Nasz znak: IZP.271.11.2012

**Dot. postępowania przetargowego na zadanie: „ Wymiana stolarki okiennej i drzwiowej w budynku Publicznego Gimnazjum w Pyrzycach w ramach zadania „ Termomodernizacja Budynku Publicznego Gimnazjum w Pyrzycach.”**

#### **Wyjaśnienia treści SIWZ.**

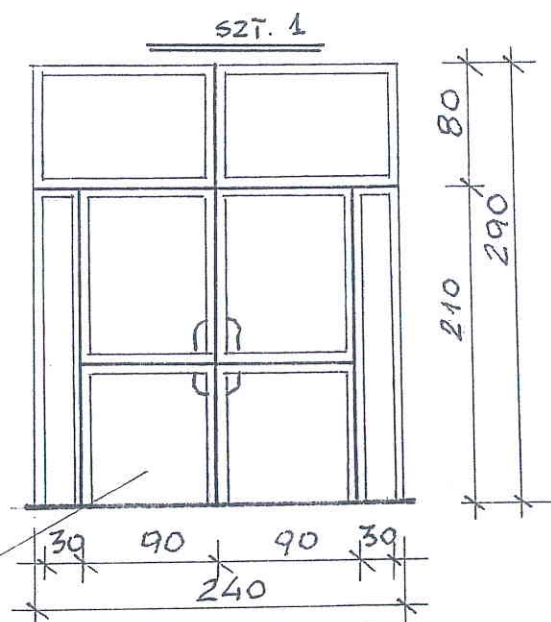
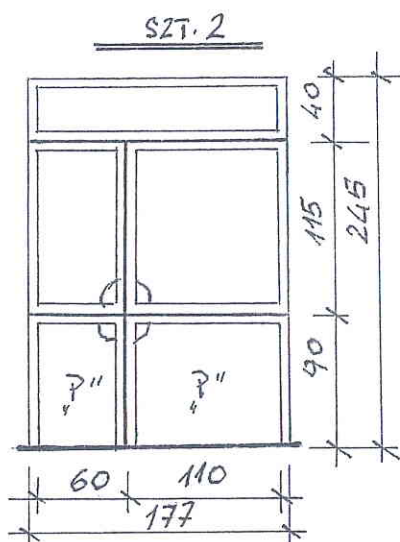
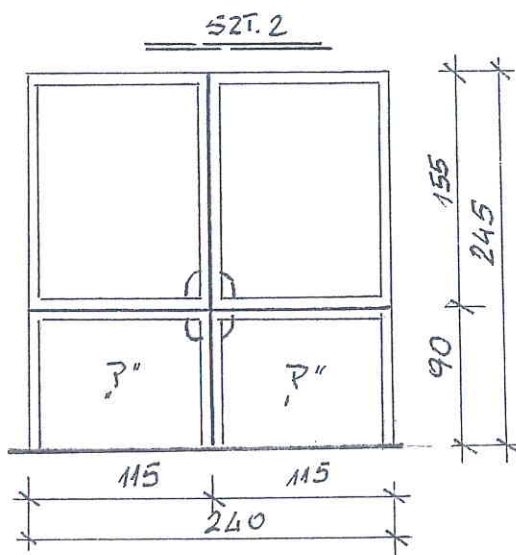
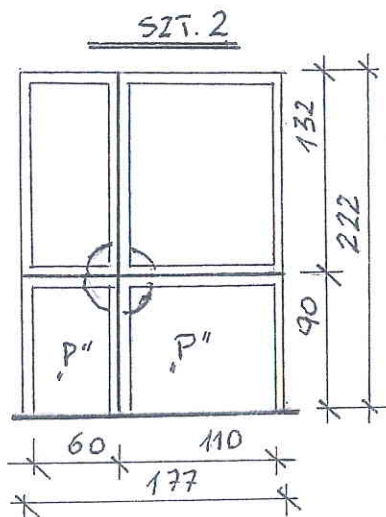
**Wymiar drzwi balkonowych podany w załączniku graficznym (1,5x2,3) różni się od wymiaru podanego w przedmiarze (1,4x2,25) - który wymiar jest prawidłowy ?**

**Rysunek sposobu uchylania drzwi balkonowych sugeruje montaż zawiasów w górnej części skrzydła - okno odchylnie (dotyczy wszystkich okien) - czy takie rozwiązanie jest prawidłowe, czy jest to błąd rysunkowy ?**

**Rysunek otwierania drzwi balkonowych sugeruje montaż zawiasów w dodatkowym profilu pomiędzy skrzydłami takie rozwiązanie podnosi koszt wykonania ślusarki i zwięża otwór w świetle przejścia (dotyczy wszystkich okien) - czy takie rozwiązanie przyjąć do wyceny, czy jest to błąd rysunkowy ?**

Prawidłowy wymiar drzwi balkonowe to 1500\*2300, z zastosowaniem słupka ruchomego, poprzeczką tak jak rysunku, drzwi te są otwierane do środka z zastosowaniem progów takiego samego jak rama okienna

W załączeniu prawidłowy rysunek uchylania drzwi balkonowych.

Drzwi balkonowe wg rysunku z ruchomym słupkiem – zgodnie z załącznikiem

## ZESTAWIENIE ŚLUSARKI DRZWIOWEJ ALUMINIOWEJ W BUDYNKU GIMNAZJUM

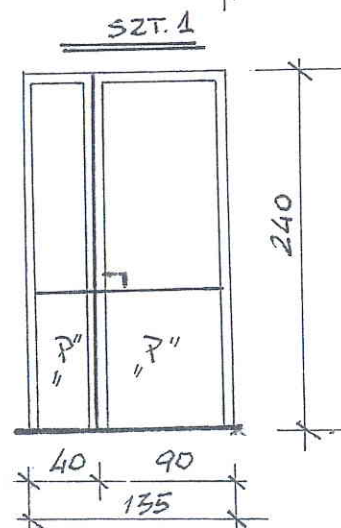
**Czy jest możliwe uzyskanie rysunku ślusarki drzwiowej opisanej w przedmiarze (poz. 18 i 19) - czy są to drzwi zewnętrzne czy wewnętrzne, czy mają być całe przeszklone jak drzwi balkonowe (zał. graficzny), czy mają posiadać dodatkowy profil poprzeczny ?**

Rysunki ślusarki drzwiowej w załączeniu.

1. Wszystkie drzwi z profili aluminiowych
2. Światło przejścia dla skrzydła czynnego 110 cm
3. Podział drzwi jak wyżej
4. Dołem drzwi z zastosowaniem panelu.
5. Całość stolarki w kolorze brązowym
6. Wszystkie drzwi zewnętrzne
7. Szyba obustronnie bezpieczna
8. "P" PANEL
